改善箇所説明図①

駐車ブレーキ用リレーバルブ

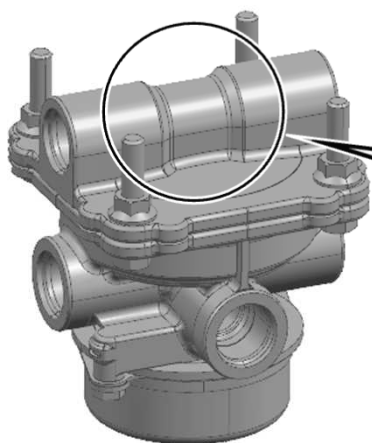
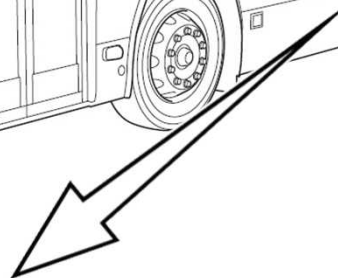
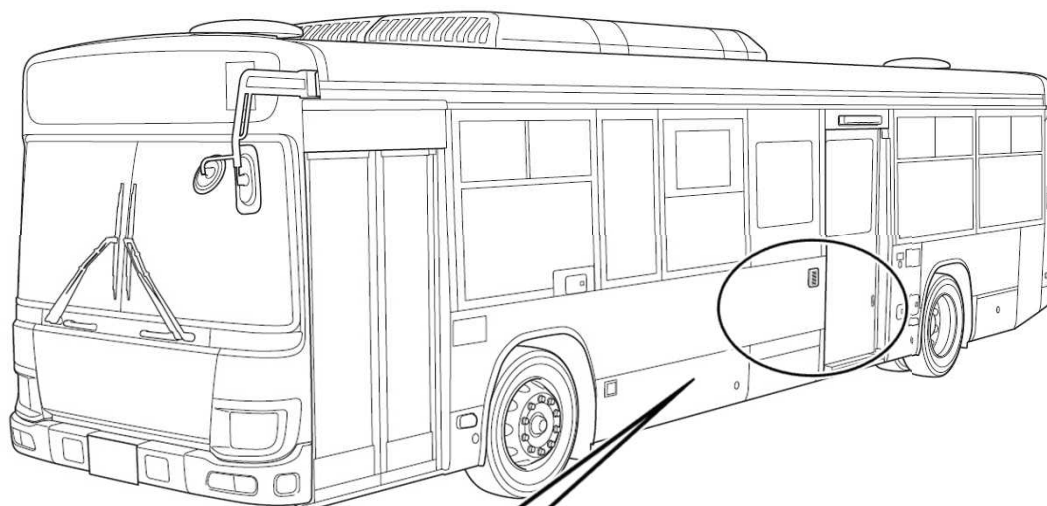
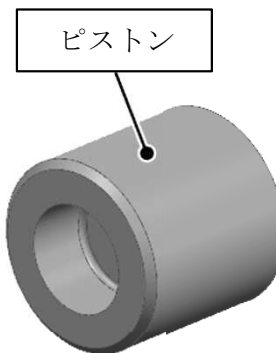
基準不適合発生箇所

バスの制動装置において、駐車ブレーキ用リレーバルブ内部の樹脂ピストンの材質が不適切なため、エア回路中の水分により加水分解して、ブレーキエア圧により当該ピストンが破損することがある。そのため、ブレーキバルブからのエア漏れや、駐車ブレーキの解除不能、ブレーキ引きずりが発生するおそれがある。

全車両、当該ピストンを良品に交換する。

識別：運転者席左側ドア開口部のシリアルナンバープレート付近に識別シール（桃色）を貼付する。
